25.02.2024

Onderwerp Herinrichting Stratosfeerstraat

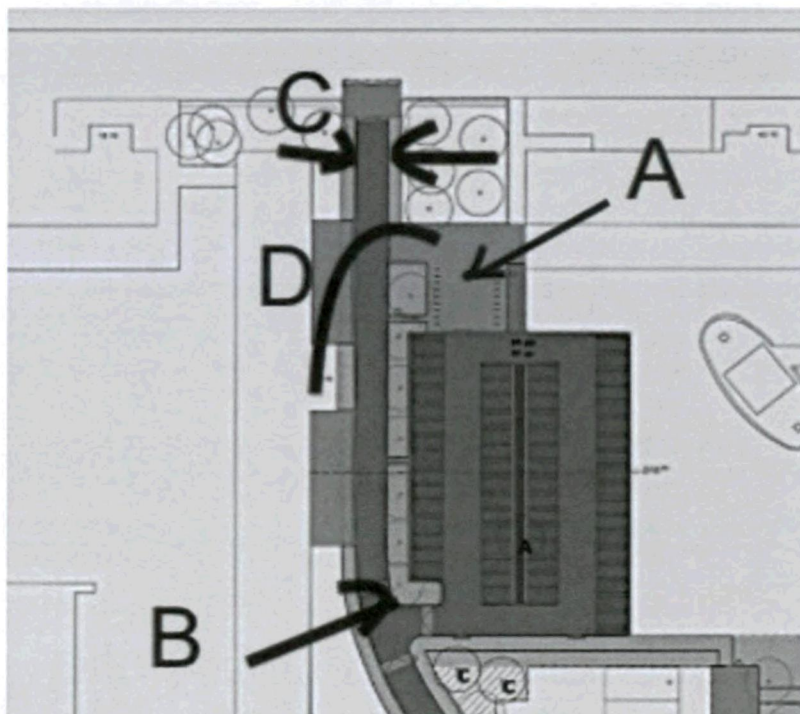
Om vanaf de Blaauwweg de straat in te rijden merkt men gelijk al dat de straat niet breed genoeg is voor zowel het uitrijdend als gelijktijdig inrijdend verkeer. Dit kan gemakkelijk ongelukken veroorzaken van zowel auto's als aanrijdende fietsers. (Zie C op de schets)/

Dat is nu onmogelijk omdat de eerste ingang is afgesloten met trottoir-banden (\*zie A op de schets).

De andere mogelijkheden moeten de reuzen der weg volgens "D" op de schets achteruitrijden. Lekker toch als er brand uitbreekt.

Tevens heeft u het trottoir naast de enige uitrit veel breder gemaakt, ten koste van de breedte van de uitrit. In mijn opinie heeft men op de tekentafel geen rekeing gehouden met de draai-cirkel van de auto. De gemaakte groene hoek is zo scherp (Zie B op de schets) is zo recht dat men :

1. Vanaf de weg naar de parkeerplaats op punt B moet men links tegen de trottoir-band rijden om niet over de rechter stoep te moeten.

2. Om vanaf de parkeerplaats af te rijden moet men scherp links rijden, want anders kan men de draai op de Stratosfeerweg niet maken. Men moet ook op het aanstormende verkeer van links en van rechts letten. Lekker veilig toch? Dit wordt alleen maar erger, vooral door de groeiende struiken! Heel SLIM! Toch?  
Hoe dan ook, men komt toch op de andere weghelft van de Stratosfeerweg
3. Ook als men van de smalle Stratosfeerstraat de parkeerplaats op wil rijden en een andere auto wil van de parkeerplaats afrijden dan komen ze neus tegen neus!
